## **Riscontro parere negativo RAS**

## **Primo gruppo di argomenti della RAS**

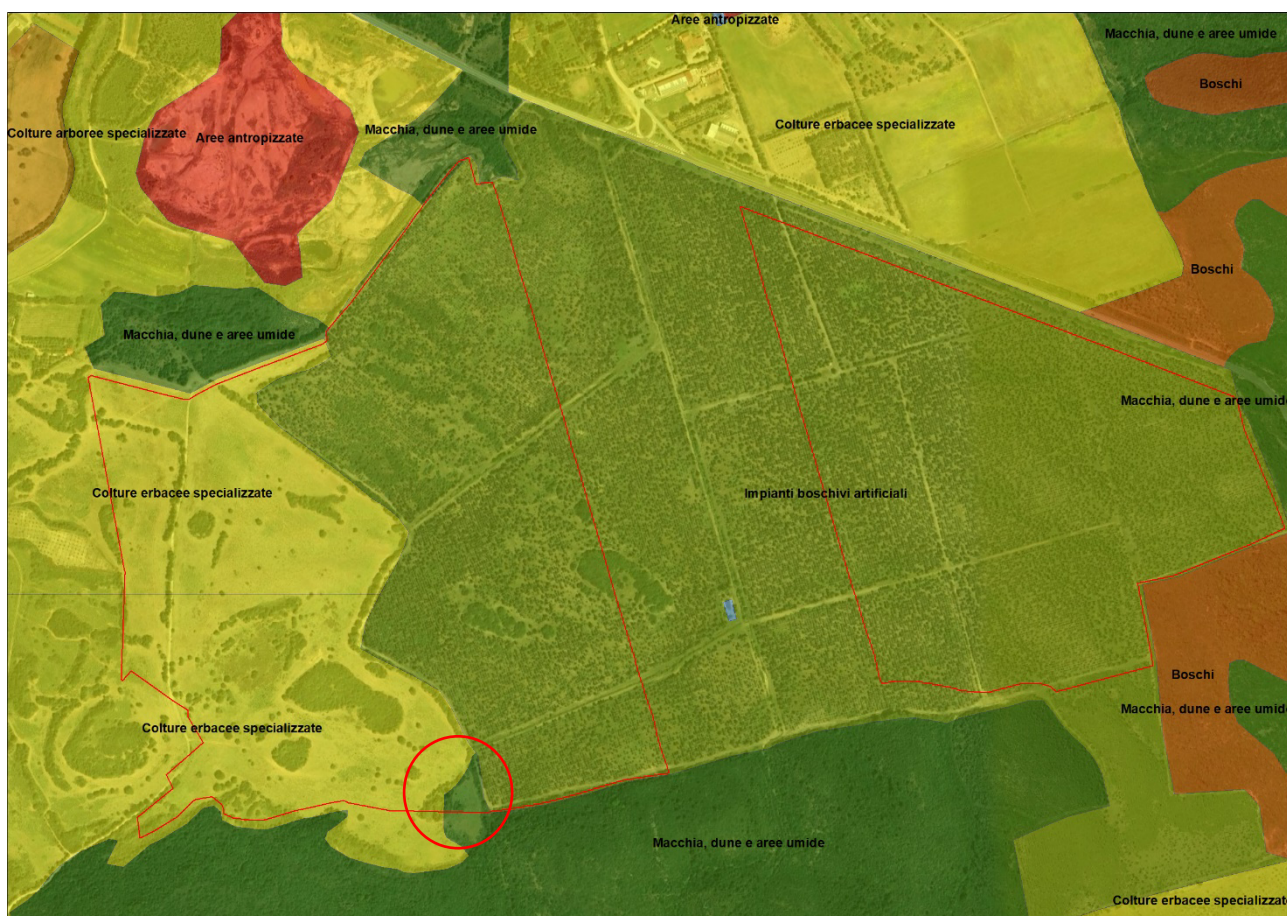
4. *“preso atto che nella nuova proposta progettuale non si prevede l'installazione dei pannelli all'interno della zona H1 di rispetto archeologico identificata nel PUC di Uta (Nuraghe Serra Taccori), si rileva in ogni caso che dalle analisi eseguite dalla stessa Proponente l'area di impianto risulta per gran parte identificata a rischio archeologico alto e medio.”*

La valutazione preliminare effettuata dall'Archeologa incaricata ha ipotizzato dei livelli di rischio archeologico, che vanno verificati preliminarmente alla costruzione e durante la stessa, ad opera di Archeologi iscritti nei relativi elenchi ministeriali. La DIOMEDE ha già ribadito nelle integrazioni volontarie la disponibilità a far seguire i lavori da Archeologi appositamente incaricati.
